Prot.N.0032147/2022 - ISTRUTTORIA VIA CUP 9029 TRASMISSIONE SCHEDA CON PROPOSTA DI PARERE

OGGETTO: CUP 9029 – Istanza per il rilascio del PAUR per progetto adeguamento funzionale impianto rifiuti speciali non pericolosi autorizzato in procedura semplificata sito nel Comune di San Salvatore Telesino c.da San Vincenzo Proponente Edilizia teche s.r.l.s Trasmissione proposta parere.

Schema per l'istruttoria delle procedure di Valutazione di Impatto

Procedura PAUR – VIA – CUP 9029-Edilizia Tichesrls

Figura 2 – Planimetria con organizzazione esistenti e di rifunionalizzazione.

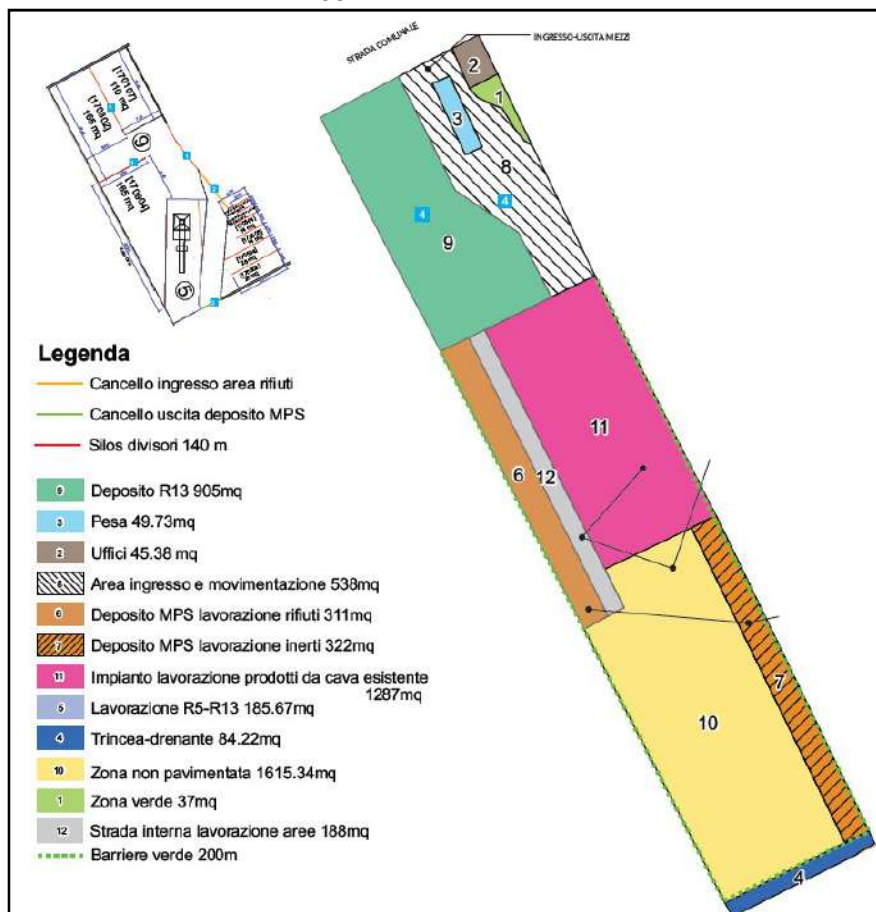
- a) layout dell'impianto. Per un'ottimale gestione dell'impianto sottoposto alle procedure di VIA tutte le operazioni (stoccaggio/messa in riserva rifiuti, trattamento rifiuti e stoccaggio EoW) devono avvenire all'interno di un'area continua, distinta dall'area di trattamento e stoccaggio degli inerti da cava, in modo tale da garantire adeguati presidi ambientali per tutte le fasi del processo proposto. Tale criticità, espressa in fase di richiesta di chiarimenti ed integrazioni, ha determinato un riadeguamento degli spazi previsti con una nuova collocazione dell'area deposito delle EoW;

- c) adeguamento della recinzione del sito. Dal punto di vista paesaggistico, del contenimento delle polveri e dei rumori, la recinzione del sito è risultata non adeguata;

- a) relativamente all'organizzazione dell'impianto (layout dell'impianto) dovranno essere attuati tutte le misure necessarie affinché venga realizzata una separazione fisica tra l'Impianto trattamento rifiuti e l'Impianto trattamento inerti da cava. Tale divisione dovrà comportare anche una gestione indipendente del sito relativamente alle diverse componenti ambientali;

- la costante verifica dell'integrità della pavimentazione industriale e relativa manutenzione;
- c) relativamente all'adeguamento della recinzione del sito, tenendo in considerazione anche l'effetto cumulativo dovuto alla presenza dell'impianto di trattamento inerti da cava, dovranno essere realizzate le seguenti opere:

- recinzione di materiale ed altezza (comunque non inferiore ai 3 metri) tali da assicurare il contenimento delle emissioni di polveri e dei rumori verso l'esterno;
